**ΕΛΛΗΝΙΚΗ ΔΗΜΟΚΡΑΤΙΑ****ΝΟΜΟΣ ΚΥΚΛΑΔΩΝ****ΔΗΜΟΣ ΣΥΡΟΥ-ΕΡΜΟΥΠΟΛΗΣ****ΔΗΜΟΤΙΚΗ ΕΠΙΤΡΟΠΗ****ΠΡΑΚΤΙΚΟ ΜΕ ΑΡΙΘΜΟ 16****ΑΠΟΦΑΣΗ ΜΕ ΑΡΙΘΜΟ 130**

ΘΕΜΑ 8ο: Έγκριση ή μη λήψης απόφασης για την διαμόρφωση πεζοδρομίου στον Γαλησσά Σύρου.

ΘΕΜΑ:Λήψη απόφασης ή μη για τη διαμόρφωση πεζοδρομίου στον Γαλησσά ν.Σύρου.

Εργοδότης: ΚΑΡΑΜΟΛΕΓΚΟΣ ΑΝΤΩΝΙΟΣ
Έργο: ΔΙΑΜΟΡΦΩΣΗ ΕΙΣΟΔΟΥ (ΤΕΛΙΚΗ ΠΡΟΤΑΣΗ)
Τοποθεσία: ΓΑΛΗΣΣΑΣ ΣΥΡΟΣ
Μελετητής: ΣΕΒΑΣΤΙΑΝΟΣ ΒΑΡΘΑΛΙΤΗΣ ΠΟΛΙΤΙΚΟΣ ΜΗΧΑΝΙΚΟΣ

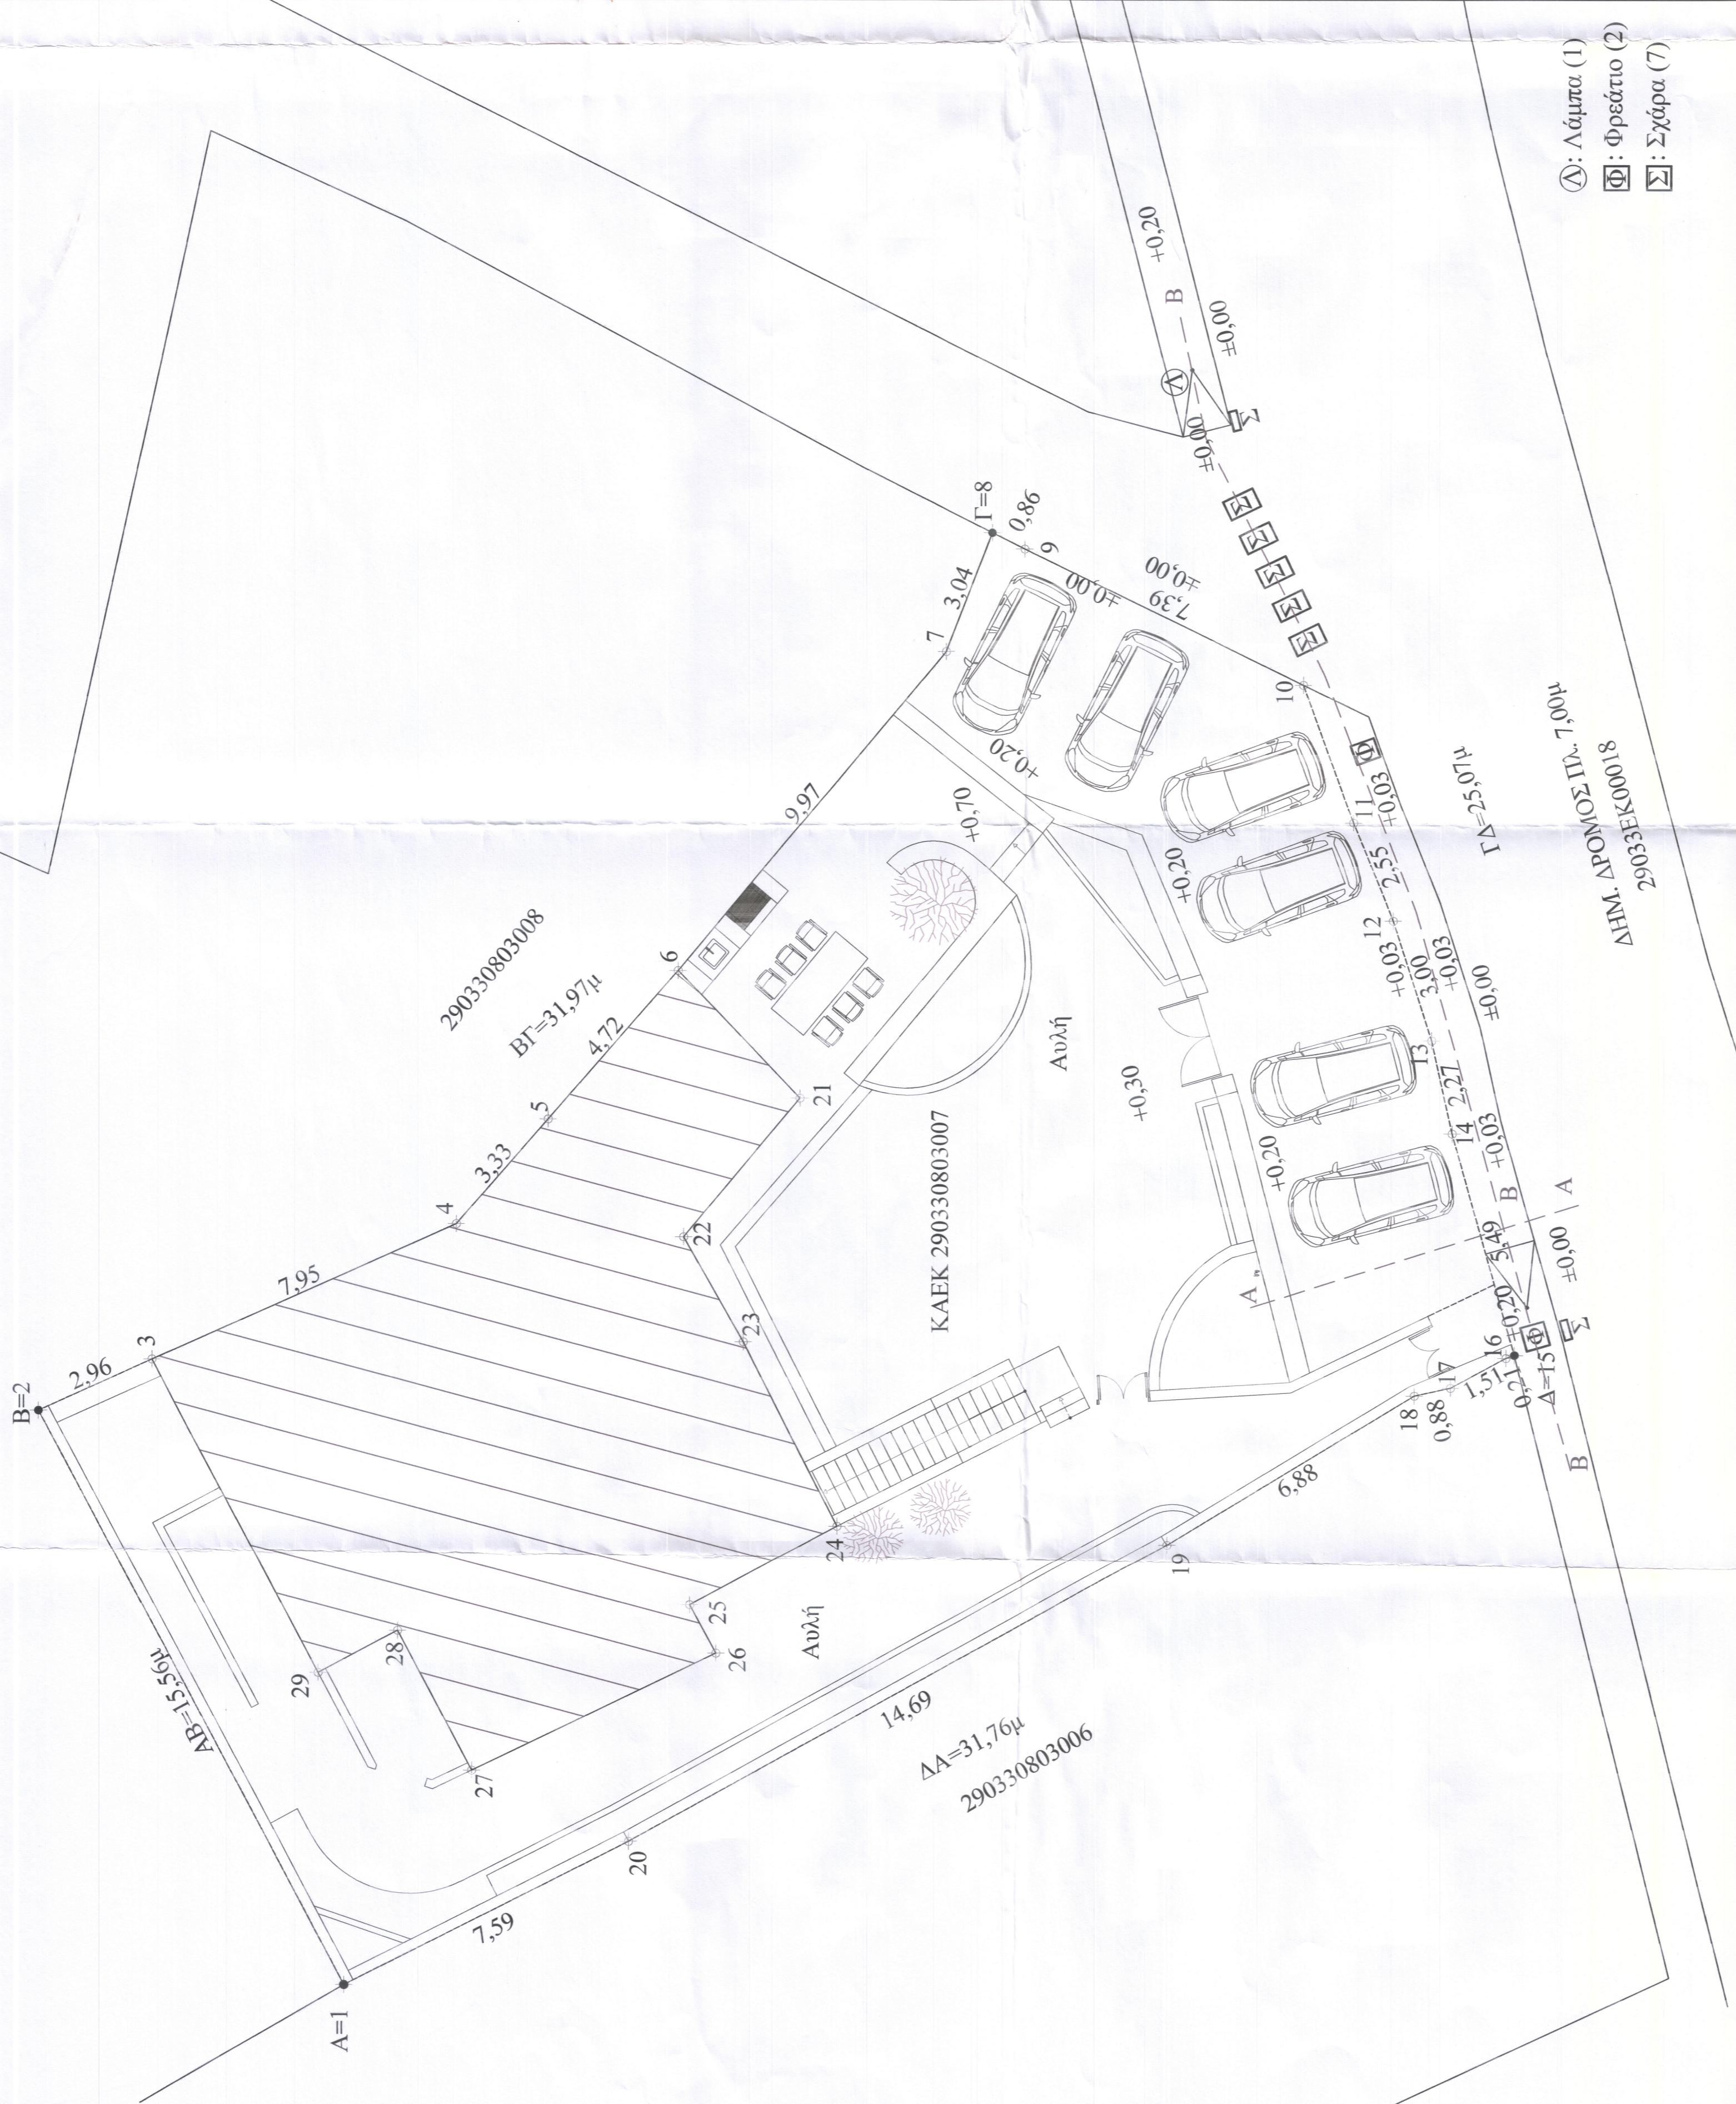
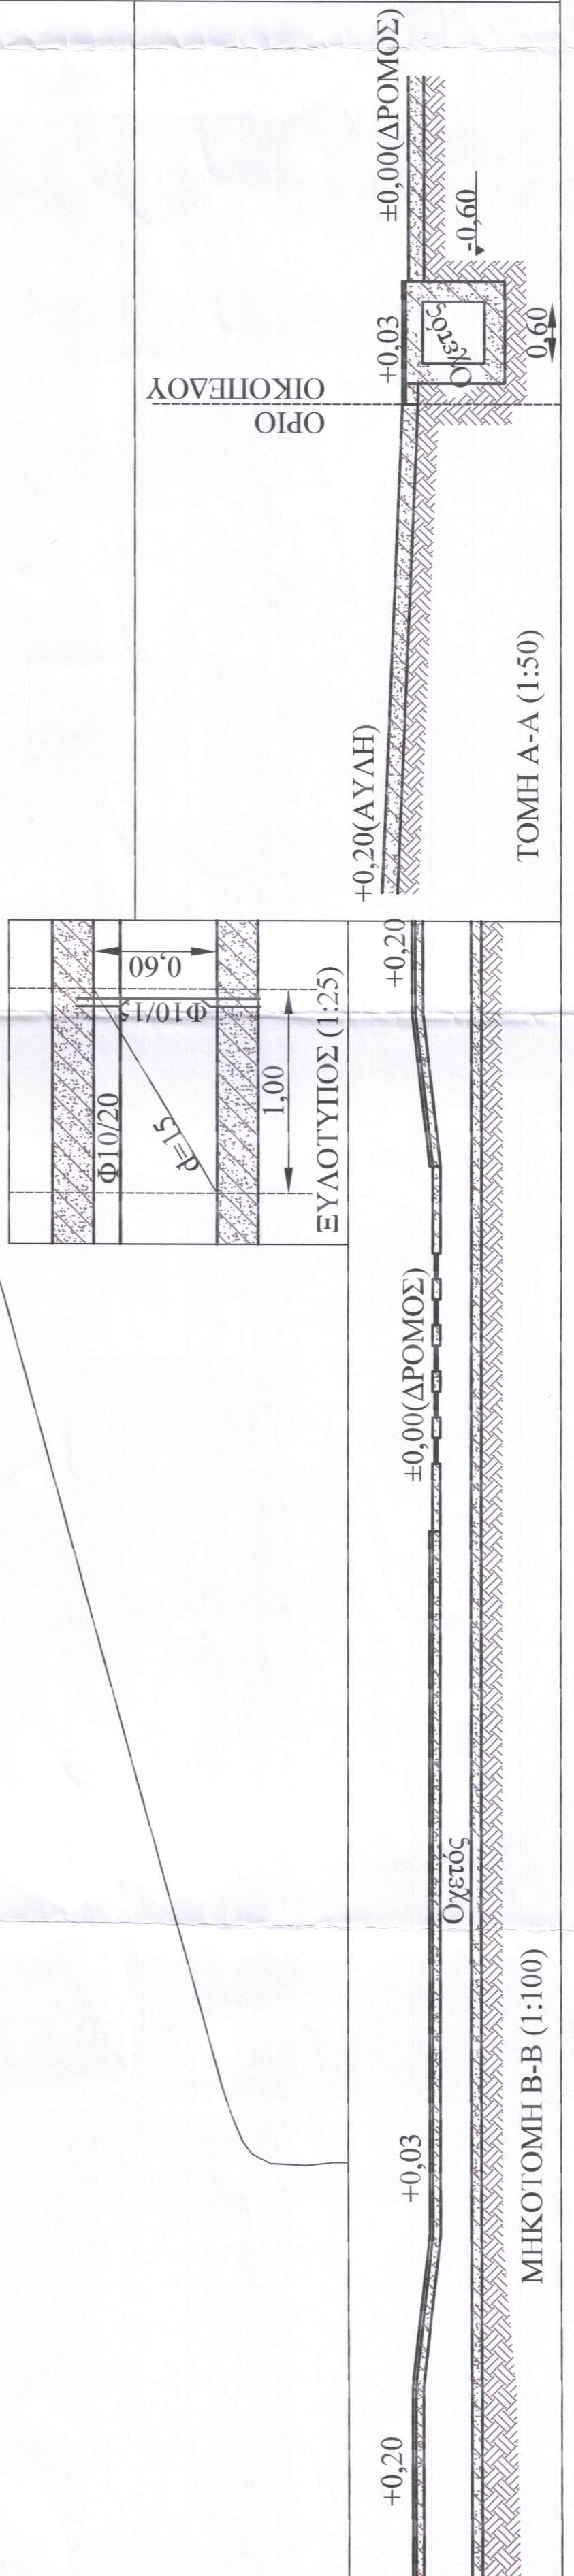
Λαμβάνοντας υπόψη όλα τα παραπάνω και μετά τη διενέργεια αυτοψίας στην περιοχή παρέμβασης η υπηρεσία συμφωνεί με τις παρεμβάσεις που βρίσκονται εντός του πεζοδρομίου

καθώς δεν τροποποιεί ιδιαίτερα την υφιστάμενη διαμορφωμένη κατάσταση και συμβάλει στον εξωραϊσμό της περιοχής, την αισθητική της αναβάθμιση και στην προσβασιμότητα. Σε κάθε περίπτωση πρέπει να λαμβάνονται όλα τα απαραίτητα μέτρα ασφαλείας για την προστασία των πεζών, και των παρακείμενων ιδιοκτησιών και η αποκατάστασή τους σε περίπτωση ατυχήματος ζημιών ή κακοτεχνειών αποτελεί αποκλειστική ευθύνη του αδειούχου. Σε περίπτωση που κατά την κατασκευή προκύψει κάποια βλάβη, είναι υποχρεωμένος ο αιτών να την αποκαταστήσει πλήρως.

Εγκρίνει τη διαμόρφωση του κοινοχρήστου χώρου- πεζοδρομίου μπροστά στην ιδιοκτησία του φερόμενου ιδιοκτήτη του ακινήτου ΑΝΤΩΝΗ ΚΑΡΑΜΟΛΕΓΚΟΥ, με ΚΑΕΚ 290330803007 στη περιοχή του οικισμού του Γαλησσά ν.Σύρου, σύμφωνα με την τεχνική έκθεση και το σχέδιο (οριζοντιογραφία, μηκοτομή-τομή) που περιλαμβάνουν τις εργασίες και αποτελούν αναπόσπαστο μέρος της παρούσας απόφασης.
